**Avis de la Mission régionale d'autorité environnementale  
de la région Nouvelle-Aquitaine  
sur le projet de création d'un parc photovoltaïque  
de 14 ha sur la commune de Rion-des-Landes (40)**

n°MRAe 2020APNA65

dossier P-2020-9701

Aire d'étude du projet (source : extrait de l'étude d'impact p.20)

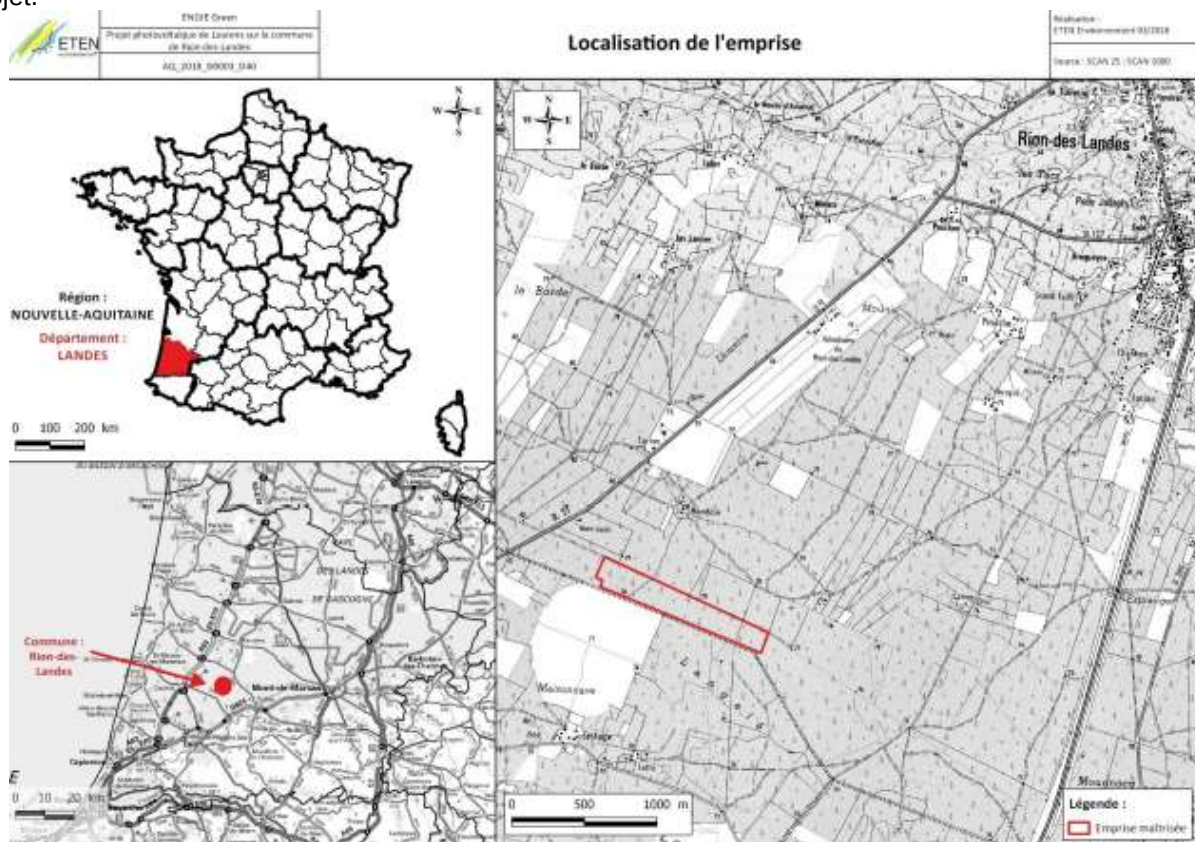
L'étude d'impact indique en page 21, de manière très succincte, les raisons du choix du site. L'évolution du projet est également illustré au travers de deux variantes. Toutefois, l'étude d'impact ne précise pas pourquoi le projet n'utilise qu'une partie et non l'intégralité de l'ancien site de stockage de bois.

Localisation du projet (source : extrait de l'étude d'impact p. 11)

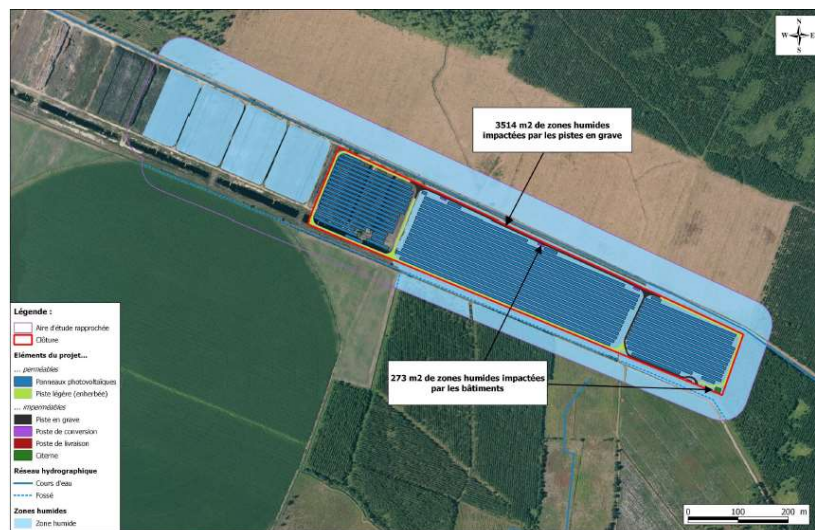
**Par ailleurs, le calcul de surface de zones humides impactées se base sur les surfaces imperméabilisées. La Mission Régionale d'Autorité environnementale (MRAe) invite le pétitionnaire à intégrer les impacts éventuels d'assèchement par les tranchées des câbles et de présenter une analyse des effets potentiels de la couverture par les panneaux (modification du cycle de l'eau).**
